TRANS/WP.29/973
4 février 2004

Forum mondial de l'harmonisation des Règlements
concernant les véhicules (WP.29)

PROJET DE COMPLÉMENT 6 À LA SÉRIE 03 D'AMENDEMENTS
AU RÈGLEMENT No 44

(Dispositifs de retenue pour enfants)

Figure 1

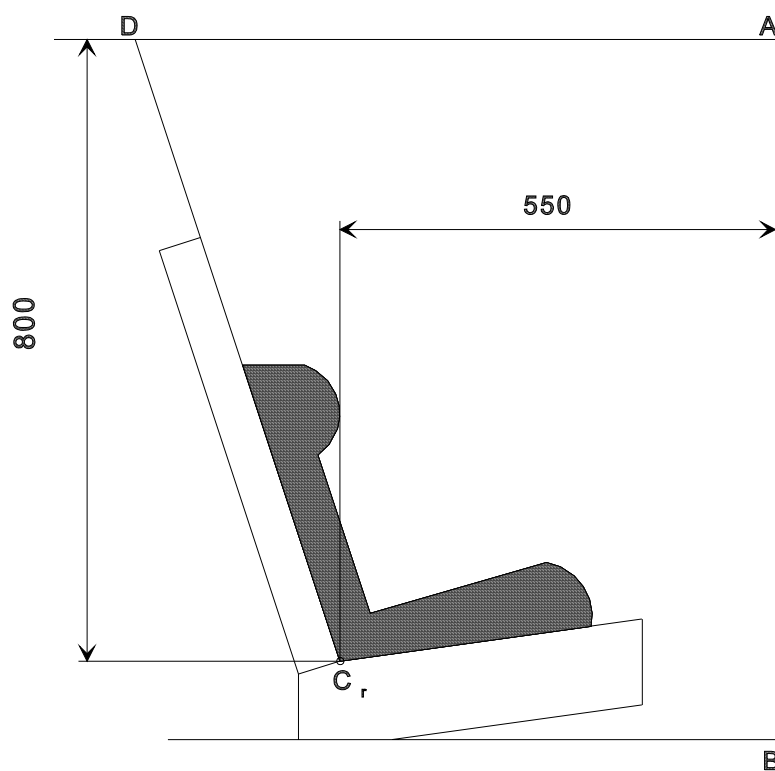
Paragraphe 7.1.4.4.1.1, modifier comme suit:

- «7.1.4.4.1.1 Dispositifs de retenue pour enfants faisant face vers l'avant: la tête du mannequin ne doit pas franchir les plans BA et DA, tels qu'ils sont définis à la figure 1 ci-dessous, dans les 300 ms qui suivent le choc ou jusqu'à ce que le mannequin s'immobilise définitivement si cette immobilisation survient avant.

Figure 3

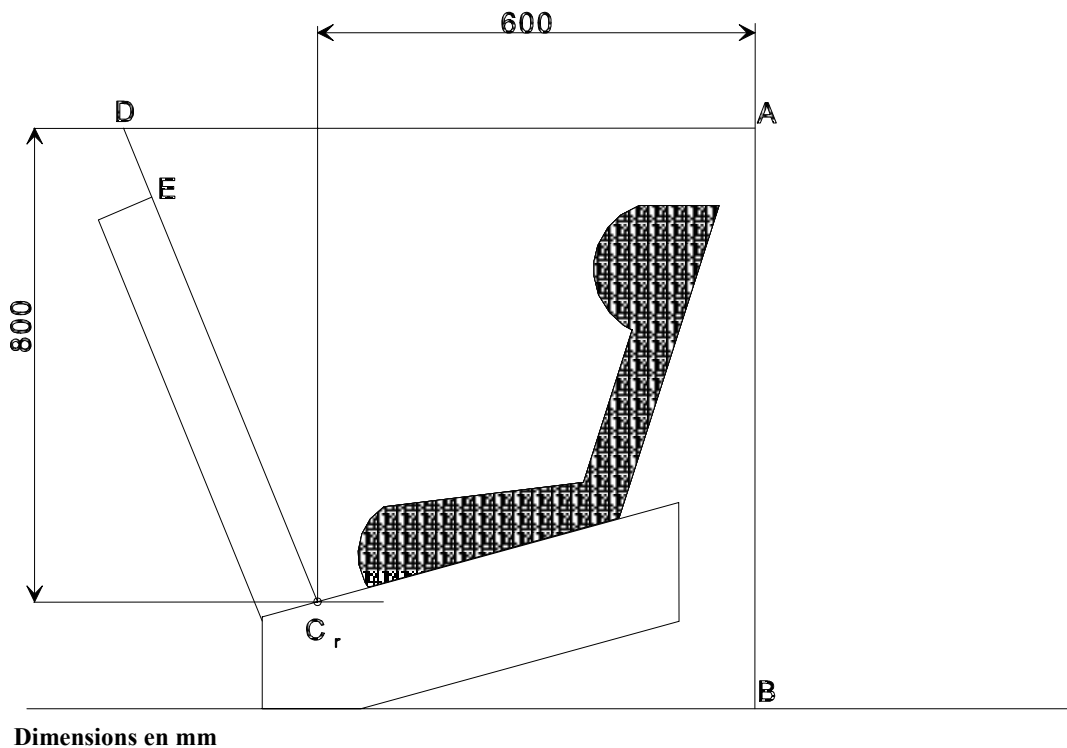
Paragraphe 7.1.4.4.1.2.2, modifier comme suit:

- «7.1.4.4.1.2.2 Dispositifs de retenue pour enfants du groupe 0 non appuyés contre la planche de bord et nacelles: la tête du mannequin ne doit pas franchir les plans AB, AD et DE, tels qu'ils sont définis à la figure 3 ci-dessous, dans les 300 ms qui suivent le choc ou jusqu'à ce que le mannequin s'immobilise définitivement, si cette immobilisation survient avant.

Figure 1: Configuration normale d'une ceinture de sécurité»

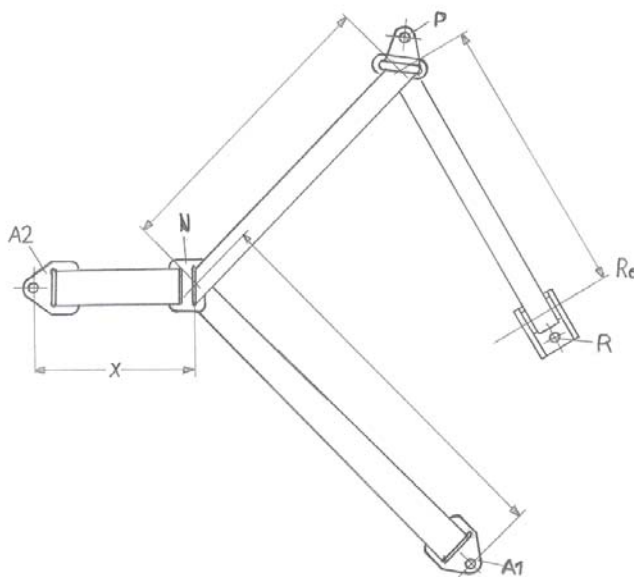
L'enrouleur R doit être fixé à l'ancrage du chariot de manière que l'axe médian du bobineau soit situé sur R_e .

Sur la figure 1 ci-dessous, la valeur de X est de 200 ± 5 mm. La longueur effective de la sangle entre A1 et l'axe médian du bobineau de l'enrouleur R_e (lorsque la sangle est complètement déroulée, y compris la longueur minimale de 150 mm* utilisée pour les essais des catégories universelle et semi-universelle) doit être de $2\ 820 \pm 5$ mm lorsqu'elle est mesurée suivant une ligne droite, sans charge et sur une surface horizontale; cette longueur peut être augmentée pour l'essai de la catégorie des dispositifs à usages restreints. Pour toutes les autres catégories de dispositif de retenue pour enfants, la longueur minimale de la sangle enroulée sur le bobineau de l'enrouleur est de 150 mm*/.»

Figure 1, modifier comme suit:
